改善箇所説明図

改善の内容

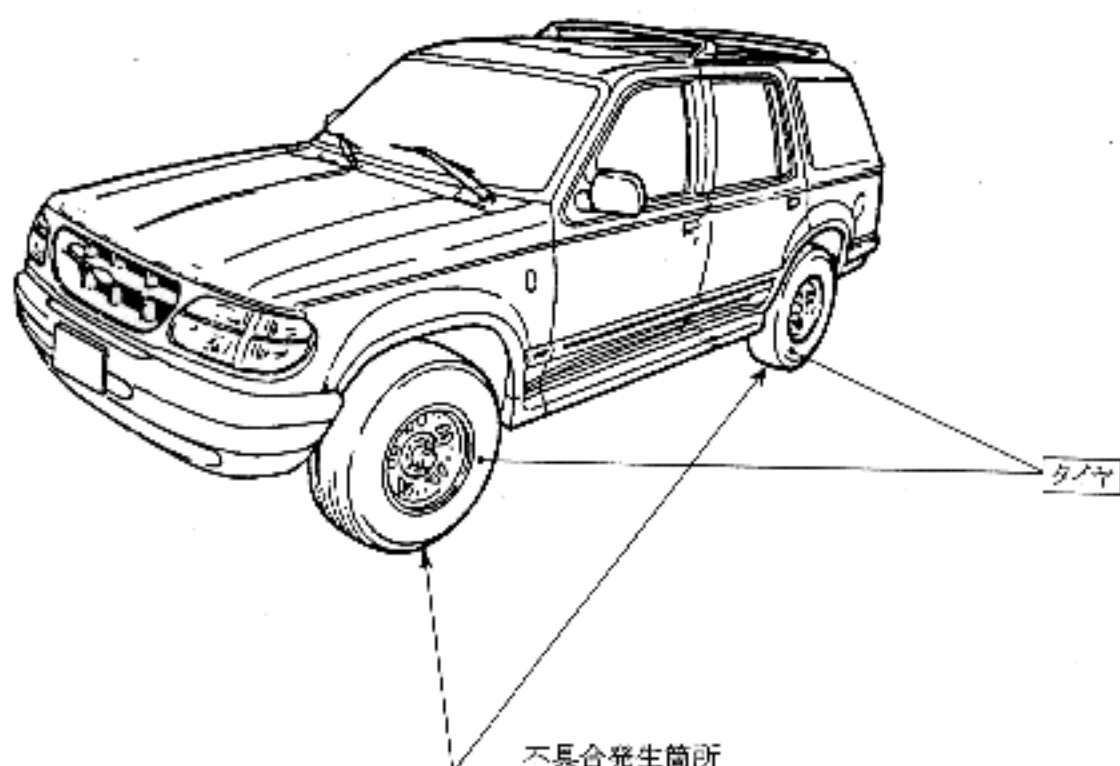
外気温が高い条件下において、空気圧不足の状態での高速での連続走行を行うと、タイヤ表面のゴムが剥離し、最悪の場合、バーストする等事故が発生するおそれがある。

不具合品

1. Firestone P235/75 R15 RADIAL ATX — 北米及びメキシコ製 (除く FIREHAWK ATX)
2. Firestone P235/75 R15 RADIAL ATX II — 北米及びメキシコ製
3. Firestone P235/75 R15 Wilderness AT — 米国イリノイ州ディケイター工場製

※ タイヤ内側側面に「MADE IN U.S.A.」又は「MADE IN MEXICO」と刻印されています。

全車両、当該タイヤを良品と交換する。

良品

Firestone P235/75 R15 RADIAL ATX II — 日本製

※ タイヤ内側側面に「MADE IN JAPAN」と刻印されています。
